(仮称) むつ風力発電事業
環境影響評価方法書
補足説明資料

令和6年11月

ENEOSリニューアブル・エナジー株式会社

風力部会 補足説明資料 目次

図2 風車の影の調査予測地域

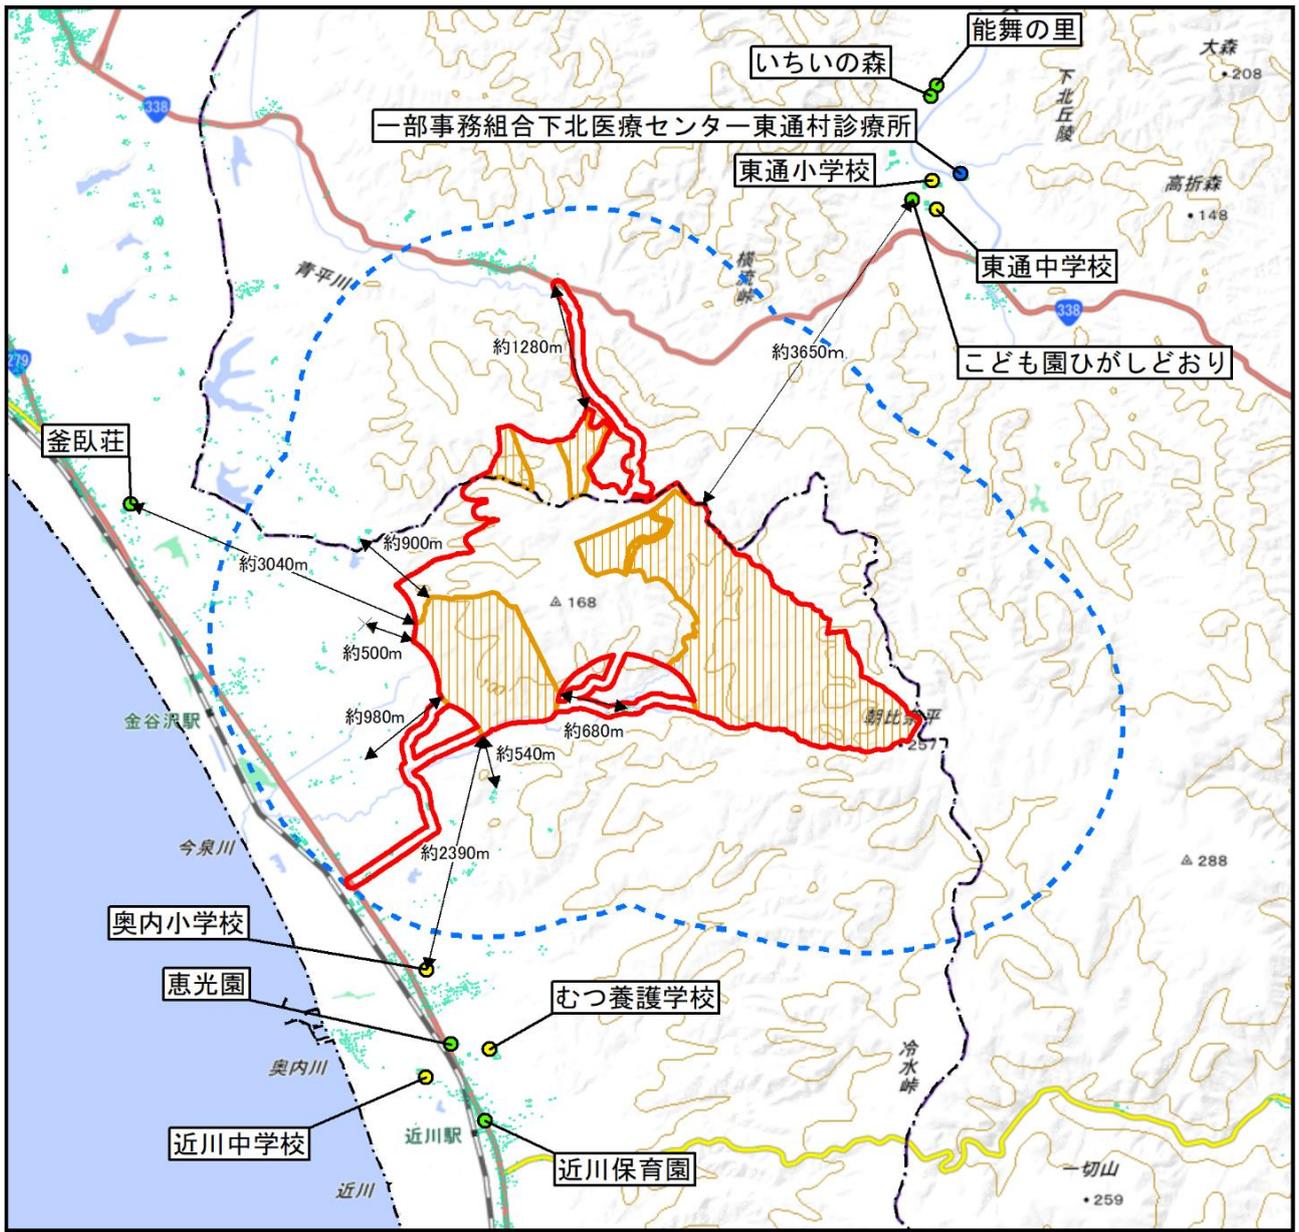
最寄りの住居までの距離も記載をしてください。

風力発電機設置検討区域から最寄りの住居までの距離について、図2にお示しします。

図3 景観調査地点（文献その他の資料調査：主要な眺望点）

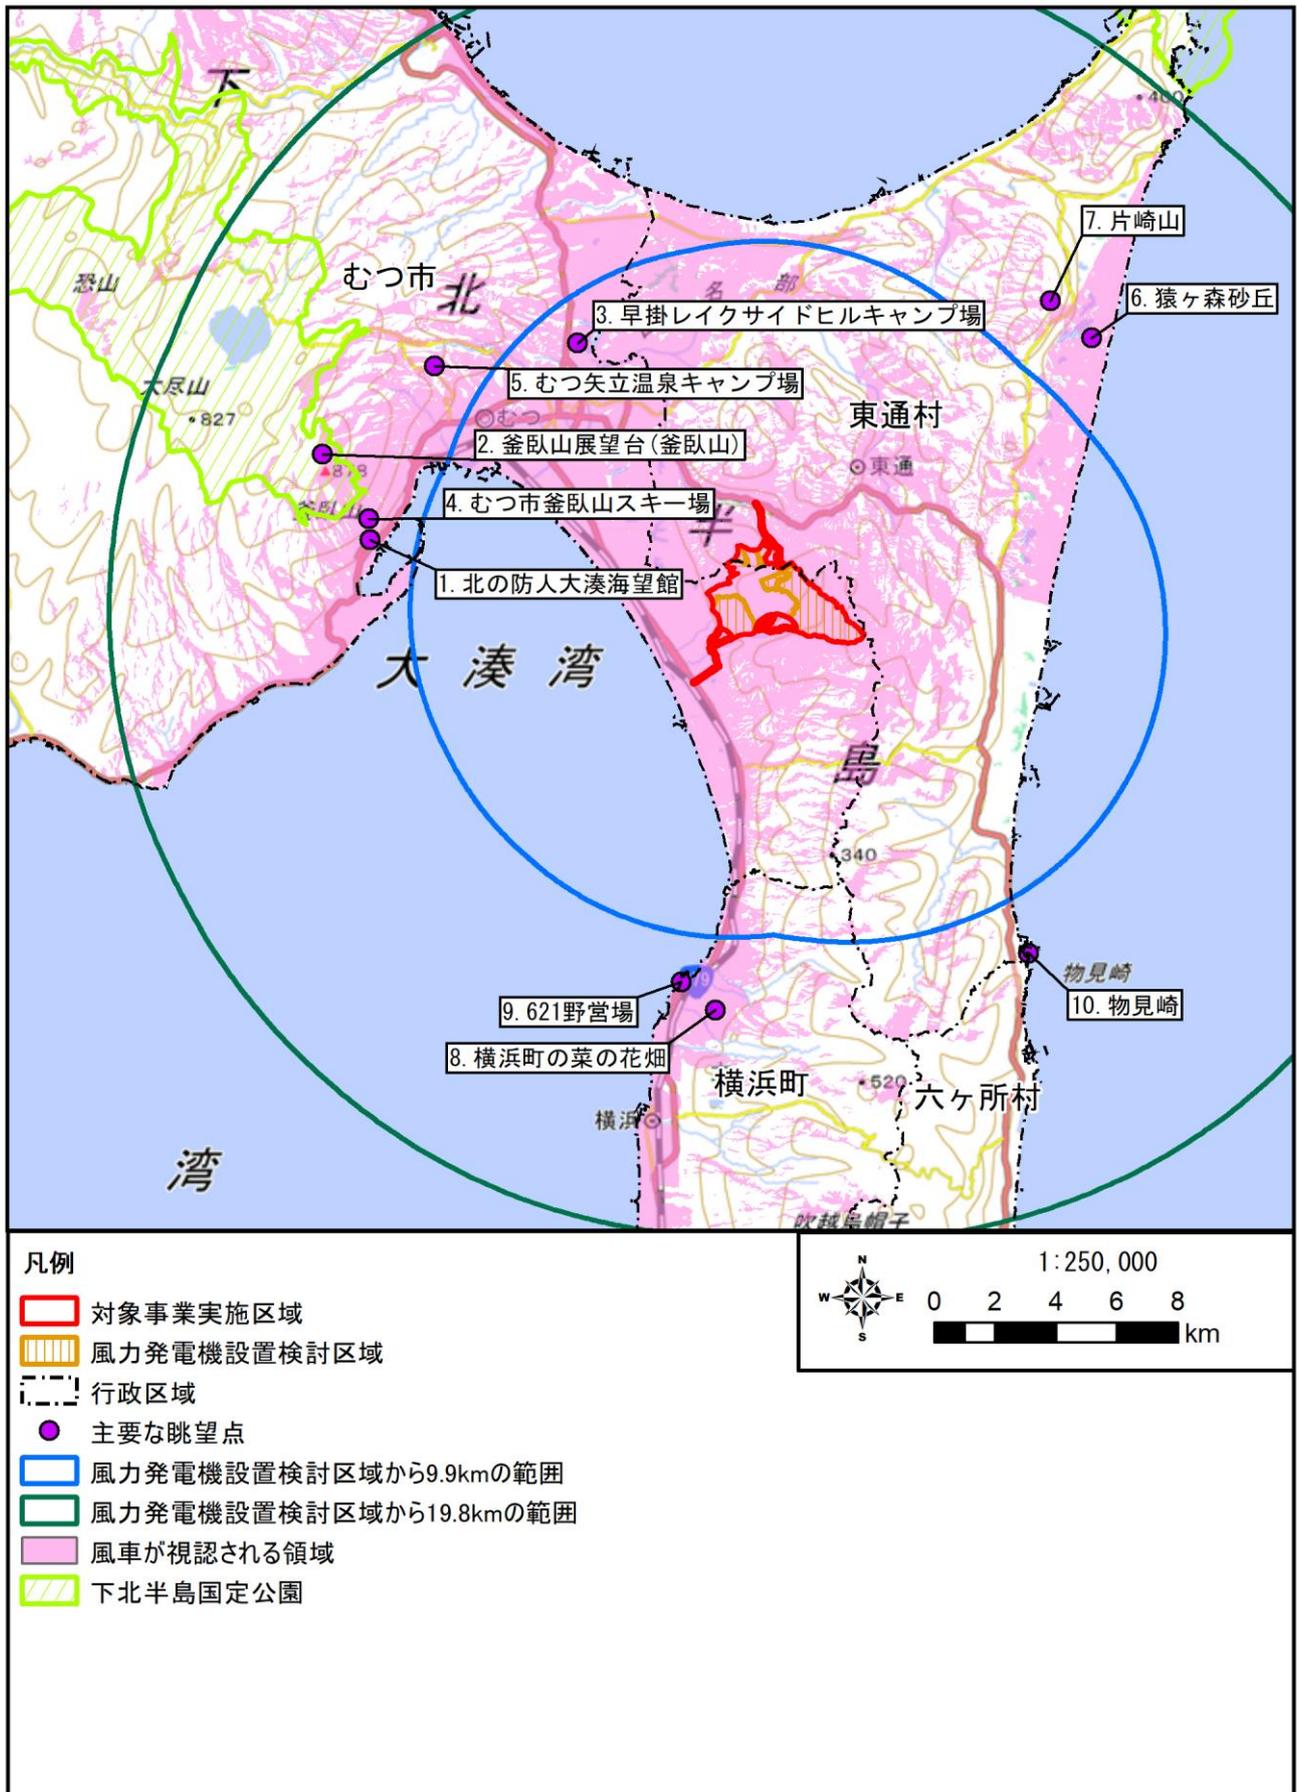
風車が視認される領域の色が薄くて見難いので、準備書段階では修正をご検討ください。

風車が視認される領域の色を図 3 のとおり修正し、準備書に掲載します。
